# 改善箇所説明図

排気ガス再循環装置（EGR）モジュール

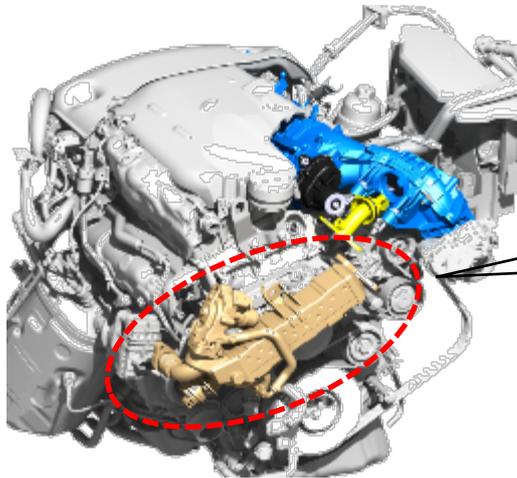
基準不適合箇所

ディーゼルエンジンの排気ガス再循環装置（EGR）モジュールにおいて、耐久性の検討が不十分のため経年変化により冷却水が漏れるものがある。その場合、排気ガスに含まれる煤が冷却水と混合して排気ガス再循環装置（EGR）モジュールの内部に堆積し、高温になった堆積物がインテークマニホールドに流入し付着して、インテークマニホールドが溶損する可能性がある。最悪の場合、火災に至るおそれがある。

全車両、排気ガス再循環装置（EGR）モジュールを対策品と交換する。また、インテークマニホールドの状態を確認し、損傷が見られる場合は新品と交換する。  
なお、部品の準備に時間を要する事から、部品の準備が整うまでの間、サービス入庫の度に点検を実施し、点検の結果、不具合のない車両については、使用者に対して注意喚起するとともに、対策品の準備ができた段階で再度連絡し、対策品に交換する。

識別：左フロントドアアロアヒンジ取り付けボルト（下側）の頭に黄色ペンを塗布する。
